INFORME N° 00638-2023-SENACE-PE/DEAR

ASUNTO : Evaluación del *"Informe Técnico Sustentatorio para la Modificación de la Ubicación de Helipuertos de la Línea de Conducción de Gas Cashiriari 1 – Malvinas, Lote 88"*, presentado por PLUSPETROL PERU CORPORATION S.A.

FECHA : San Isidro, 20 de julio de 2023

BALANCE HÍDRICO OPERACIONAL DE LA ETAPA DE CONSTRUCCIÓN

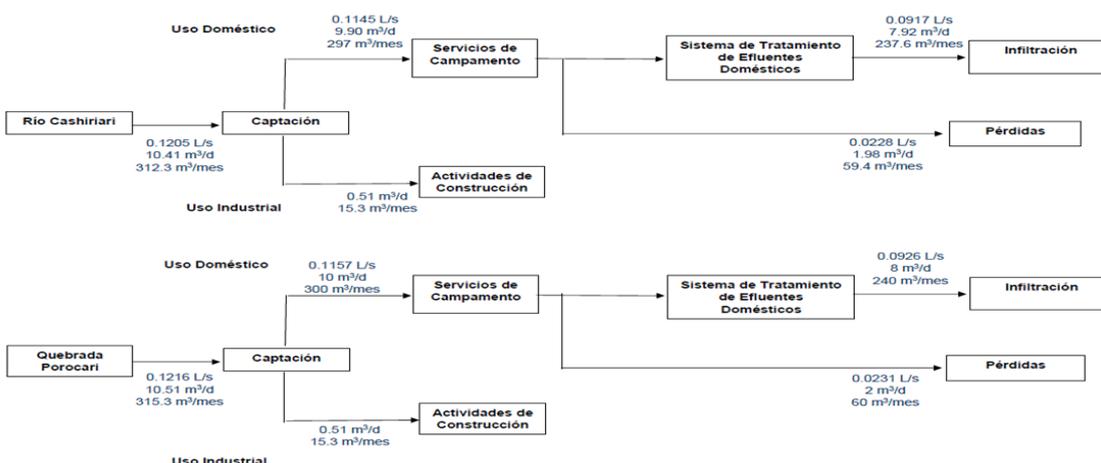
De acuerdo al requerimiento de información complementaria N° 06 c) según Oficio N° 00371-2023-SENACE-PE/DEAR e información complementaria de Oficio N° 00447-2023-SENACE-PE/DEAR, el administrado presentó el Balance Hídrico Operacional se presenta en el Anexo 3-7 del ITS. Aclaran que el uso de agua industrial se dará únicamente durante la etapa de construcción. Además, reiteran que no se habilitarán vías de acceso que consecuentemente requieran el uso de agua para riego.
